改善箇所説明図

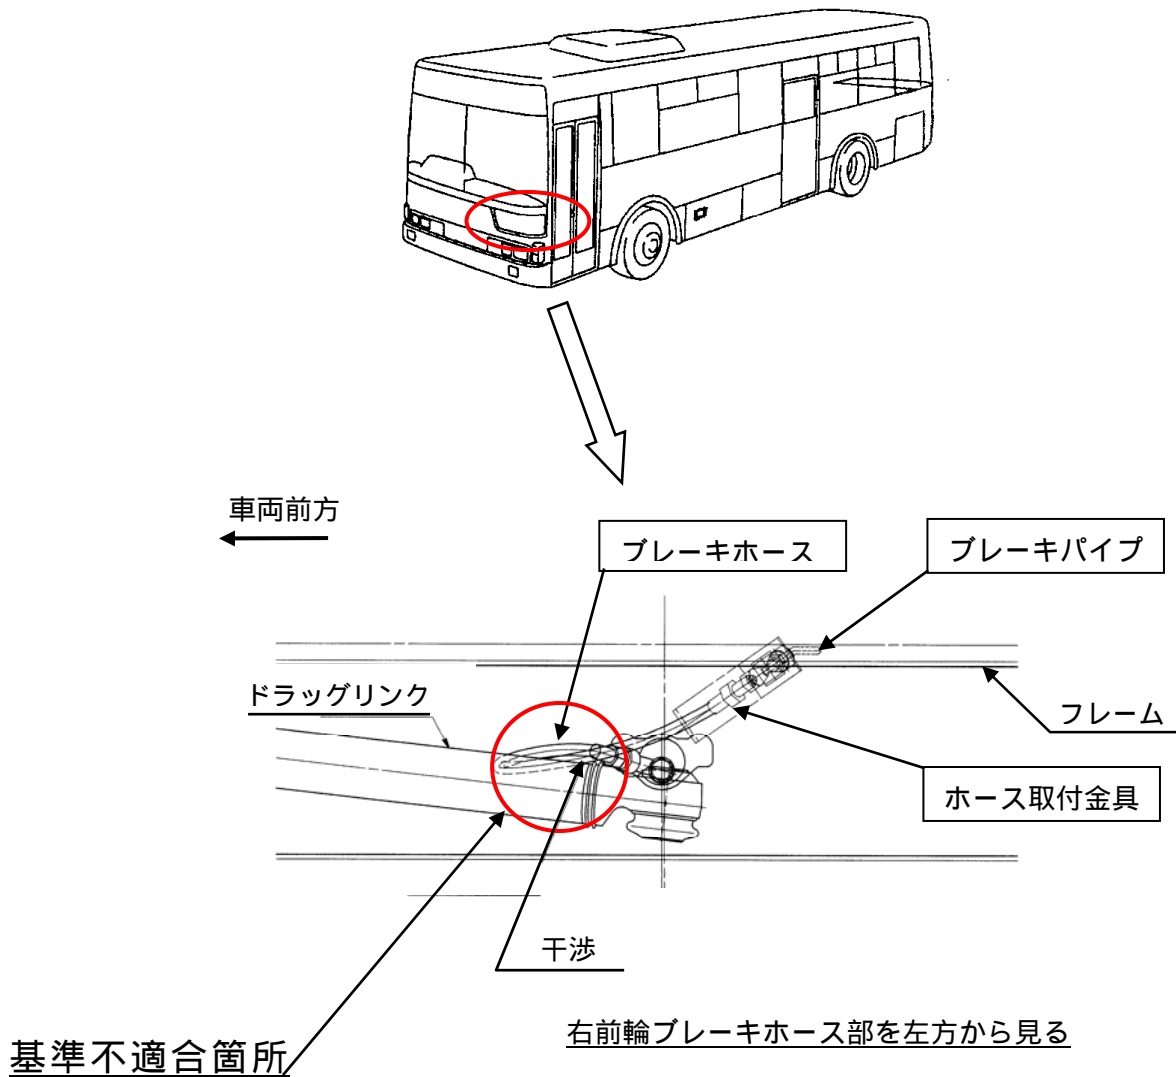
右前輪のブレーキホースの取付金具に異なったものを使用したため、ホースの取り廻しが不適切となり、車体のバウンド時に当該ブレーキホースがドラッグリンクに干渉するものがある。そのため、そのままの状態で使用を続けると、ホースが損傷し、最悪の場合、ブレーキ液が洩れて、制動力が低下するおそれがある。

全車両、ブレーキホース取付金具、ブレーキパイプを対策品に交換し、ブレーキホースを新品に交換する。
